## **COLLEGAMENTO TRA LA VAL FONTANABUONA E L'AUTOSTRADA A12 GENOVA-ROMA**

**Procedura di Valutazione di Impatto Ambientale, ai sensi dell'art. 23,  
del D.lgs. 152/2006, e verifica del Piano di Utilizzo, ai sensi dell'art. 9  
del D.P.R. 120/2017.**

Integrazioni volontarie  
Modifica del layout di svincolo  
Relazione illustrativa

DICEMBRE 2023

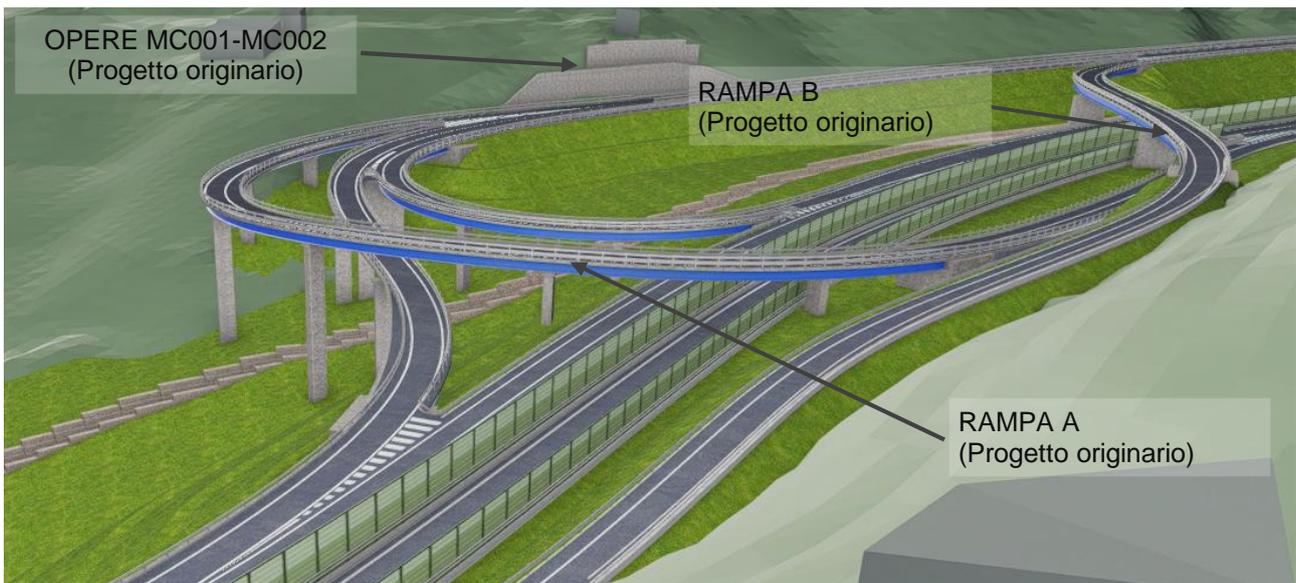
Lo studio si è focalizzato inizialmente sulla rampa A, che realizza l'immissione verso Genova dei veicoli che provengono dalla Valfontanabuona. Per migliorare l'inserimento paesaggistico, è stata abbassata la livelletta stradale sottopassando la rampa D e l'autostrada di progetto; il viadotto previsto nel progetto originario, di 7 campate (che scavalca autostrada e rampa D), è stato sostituito nel progetto ottimizzato con un viadotto di 3 campate e un sottovia di circa 100 m di sviluppo, in corrispondenza dell'attraversamento autostradale. Nelle figure che seguono si illustrano le modifiche introdotte.

Tra le due rampe, quella del progetto originario e quella del progetto ottimizzato, c'è una differenza di quota che raggiunge i 18 m in corrispondenza dell'attraversamento del rio Tangon. Per riuscire a realizzare questo abbassamento, si è reso necessario un leggero prolungamento del tracciato della rampa A, finalizzato a mantenere le pendenze delle livellette a norma, ed una variazione localizzata della livelletta degli assi autostradali.

Le modifiche rappresentate hanno comportato la necessità di inserire un'opera di sostegno tra le rampe A e D e di prolungare le paratie MC001 e MC002, a causa del differente andamento plano-altimetrico dell'asse A.

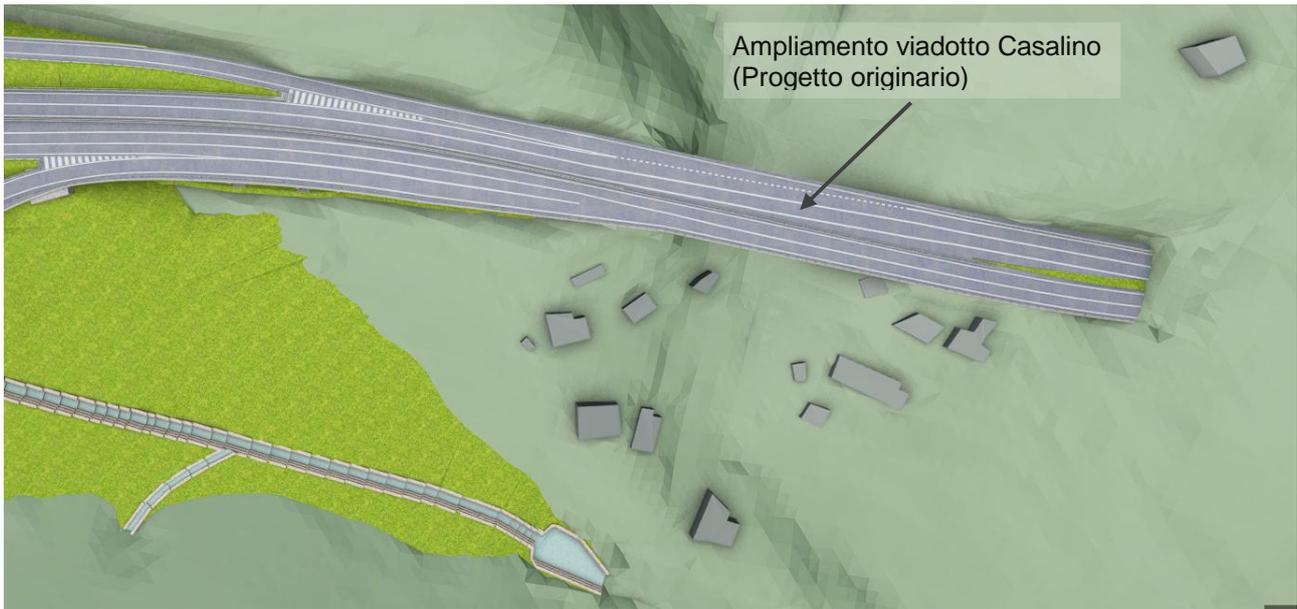
La variazione all'asse A ha, inoltre, permesso di introdurre una ulteriore ottimizzazione operando sulla rampa B. Al fine di contenere l'intervento, è stata modificata la tipologia di corsia specializzata di uscita; si è passati da una uscita in parallelo ad una cosiddetta uscita ad ago. Questa modifica, che ha comportato la traslazione del viadotto della rampa B di circa 40 m in direzione ovest, ha permesso di arretrare il limite d'intervento dopo la spalla lato Genova del viadotto Casalino, annullandone l'ampliamento previsto nel progetto originario. Tale ottimizzazione ha portato a non dover più intervenire sui due viadotti Casalino esistenti, permettendo di diminuire gli impatti sull'esercizio del traffico autostradale.

Per effetto della modifica della tipologia di uscita, si ha una riduzione di circa 40 m di sviluppo della barriera acustica denominata FO02. Si rimanda al capitolo successivo per valutazioni specifiche del caso.

Figura 3 – Planimetria del nuovo svincolo A12 – Progetto ottimizzato

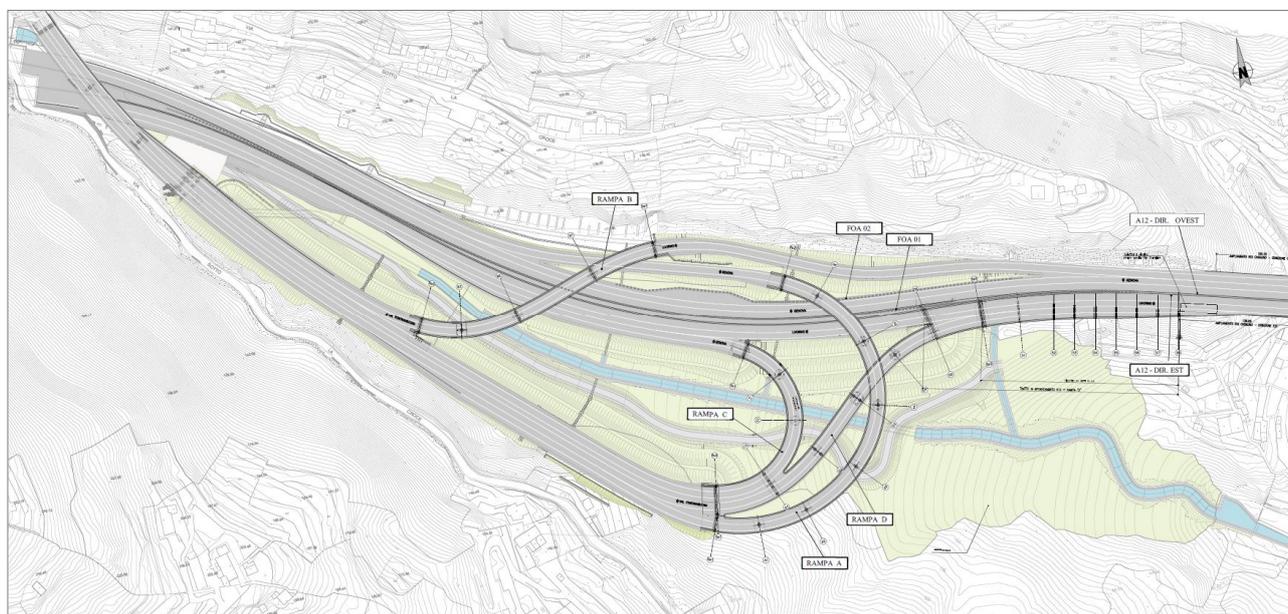
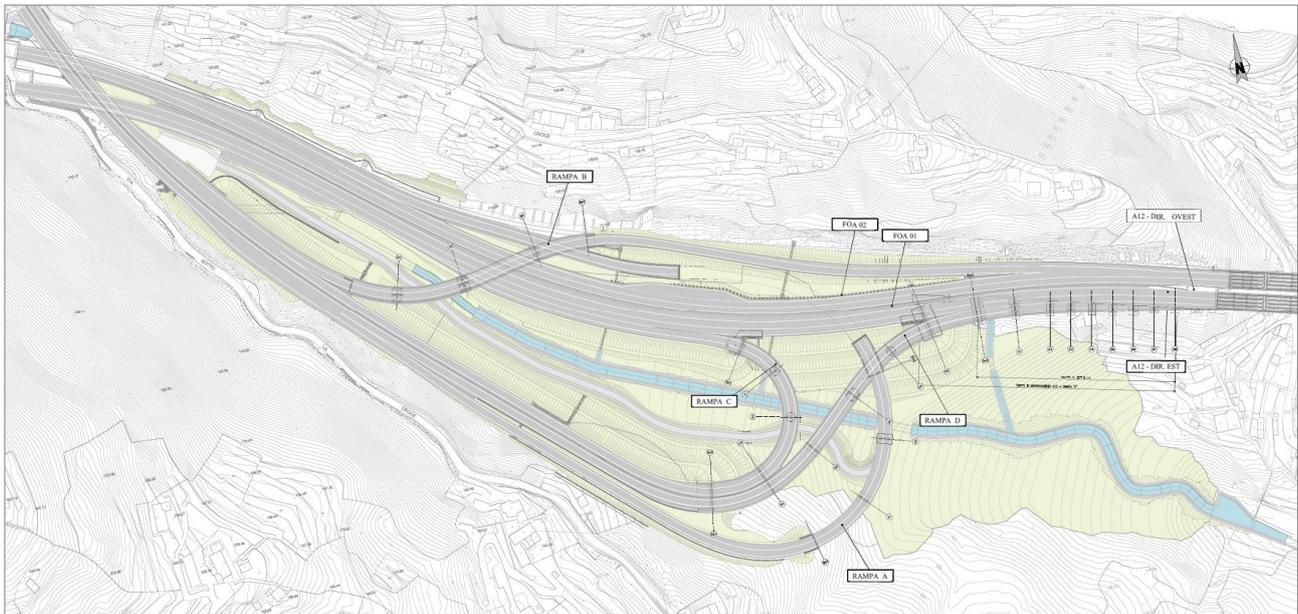
La soluzione ottimizzata descritta in precedenza è stata sviluppata con l'obiettivo di ridurre l'impatto visivo delle opere sul paesaggio circostante, in particolare dall'abitato di Rapallo situato a valle e in misura minore, per via della vegetazione presente, dai limitrofi percorsi storici presenti (itinerari escursionistici censiti dalla Regione Liguria e dai Comuni). Dallo studio del bacino di intervisibilità del progetto riportato nell'elaborato 1100A3-LL00-PD-DG-AMB-AP000-00000-D-AUA-7040-02 questi sono risultati, infatti, gli ambiti dai quali sono maggiormente visibili le opere del nuovo svincolo. Con riferimento al centro urbano di Rapallo le rampe sono percepibili soprattutto in asse alla direttrice viaria già ampiamente edificata di via Santa Maria del Campo-via Sant'Anna-via Mameli, pertanto la riduzione di quota della rampa A e il suo parziale interrimento consentono di minimizzarne la vista dal paese. In maniera simile l'arretramento e il conseguente abbassamento prospettico della rampa B contribuiscono a ridurre la visibilità dall'abitato di Rapallo. Per quanto riguarda invece i percorsi storici escursionistici che si sviluppano nel contesto del nuovo svincolo (in viola nell'immagine sottostante) si ritiene che le modifiche abbiano ricadute positive nel mitigarne l'inserimento paesaggistico, anche se di entità minore dato che i punti di vista collinari sono di fruizione poco agevole per la vegetazione presente.

*Figura 4 – Modello 3D - Proposta di modifica progettuale*

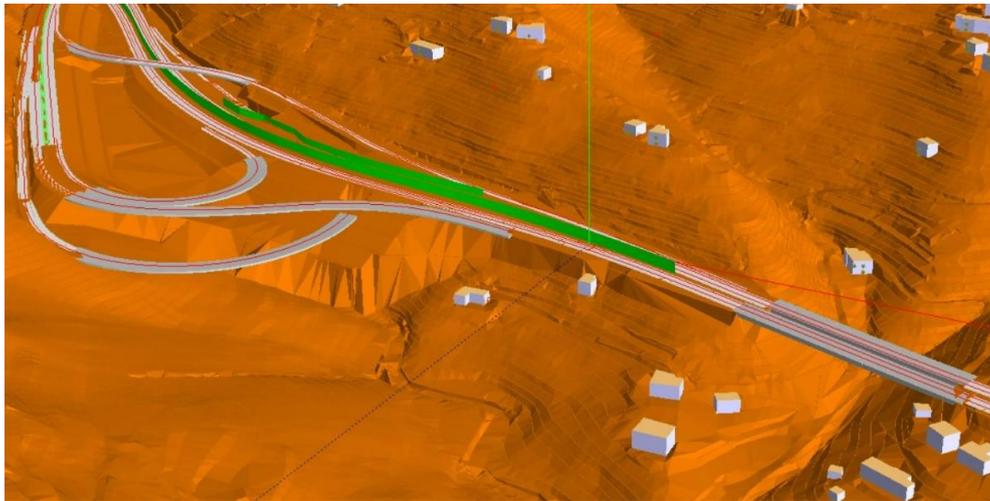
Nella immagine seguente è riportata, a titolo di esempio, una vista 3D della soluzione ottimizzata elaborata ai fini della simulazione acustica.

I risultati dell'analisi svolta presso i ricettori potenzialmente più esposti ai tratti oggetto di modifica, hanno confermato il clima acustico previsto nella precedente versione progettuale evidenziando, per un limitato numero di ricettori, un lievissimo incremento dei valori attesi; tale minima variazione è sostanzialmente correlata alla lieve riduzione della barriera FO02.
